## Klovningen hamn detaljregulering - merknadar etter offentleg ettersyn

Det har kome inn 15 merknadar.

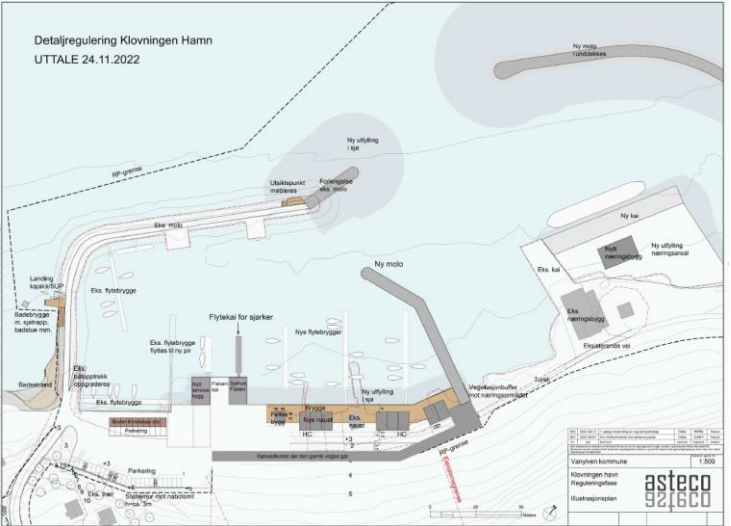
Frisiktsoner som berre går over samferdselsareal kan visast som frisiktlinje. Frisiktsoner som går over annan person sin eigedom eller anna byggeformål enn vegformål, må visast som omsynssone med tilhøyrande føresegner. Motsegn til planen fram planen er endra.	Planen er oppdatert med omsynssone der frisiktlinje går over areal som ikkje er regulert til samferdselsanlegg og teknisk infrastruktur etter PBL §12-5 nr. 2.	Ingen kommentar.
	Før planen kan realiserast, må fylkeskommunen kontaktast for å avklare roller og ansvar knytt til bygging langs fylkesvegen, og om det er behov for gjennomføringsavtale.	Tatt til orientering.	Tatt til orientering.
	Etterlyser informasjon om Sefrak-registert naust i området, og om tiltaket kan ha konsekvensar for kulturminne frå nyare tid.	Naustet frå 1800-talet ved dagens næringsbygg på 141/9 blei registrert 1979, og var allereie då i svært dårleg stand. Naustet har i ettertid blitt fjerna.	Ingen kommentar.

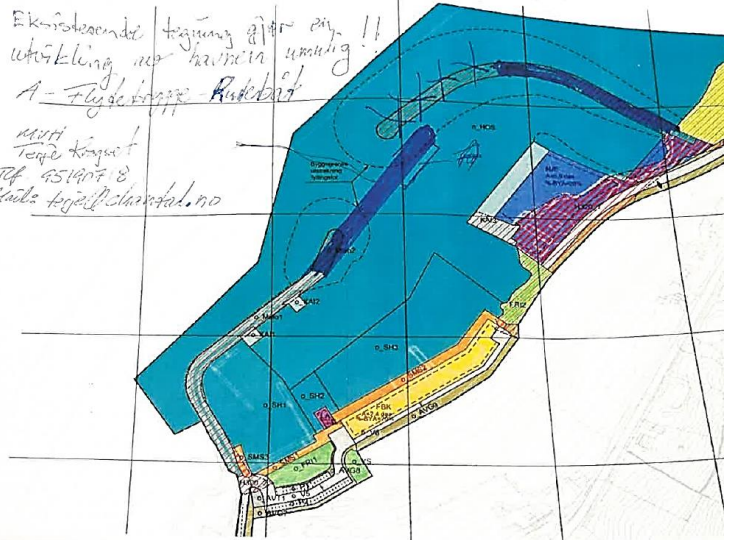
<p>Det er også lagt opp til for lav mønehøgde for næringsbygga i nordre del av hamna. Den bør vere 8 – 10 m. Utnyttingsgrad på næringstomt bør vere 50%.</p>	<p>Maks mønehøgde innanfor næringsarealet i nord er auka til 9 m. Utnyttingsgraden er sett til 20%, noko som tilsvarar ei grunnflate på over 2000 m<sup>2</sup> i dette området.</p>
